改善箇所説明図

不具合の内容

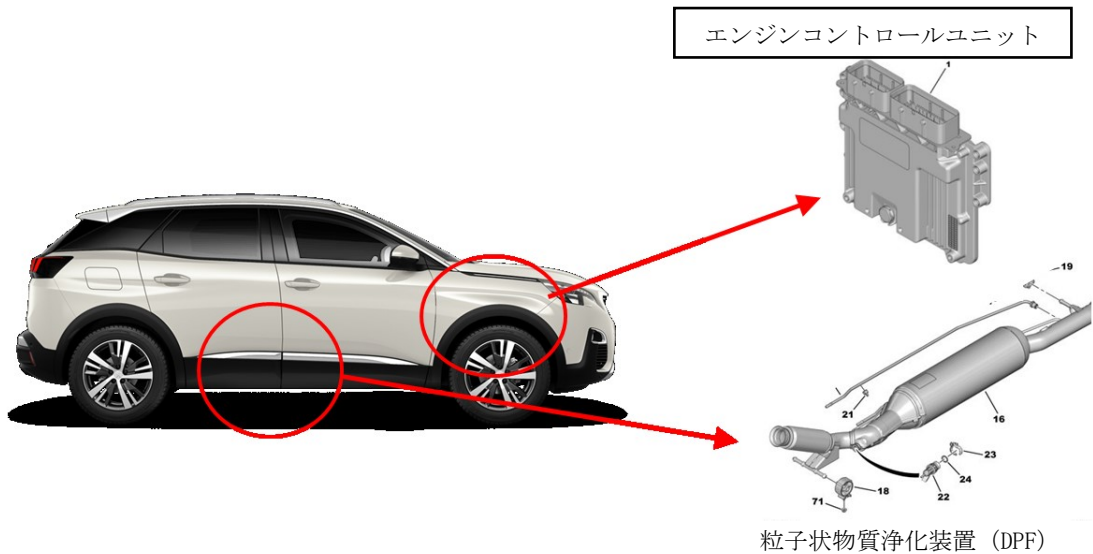
ディーゼルエンジンの粒子状物質浄化装置（DPF）において、エンジンコントロールユニットのプログラムが不適切なため、DPF内部の温度が想定より高温になることがある。そのため、当該内部のフィルターが熱影響により亀裂が発生することで、粒子状物質の浄化性能が低下し、排気ガス規制値を満足しなくなるおそれがある。

- ①エンジンコントロールユニットを対策プログラムに書き換え、粒子状物質浄化装置（DPF）を新品に交換する。
- ②排気ガス中の粒子状物質の量を点検し、規定量以上の場合は粒子状物質浄化装置（DPF）を新品に交換する。併せて、エンジンコントロールユニットを対策プログラムに書き換える。
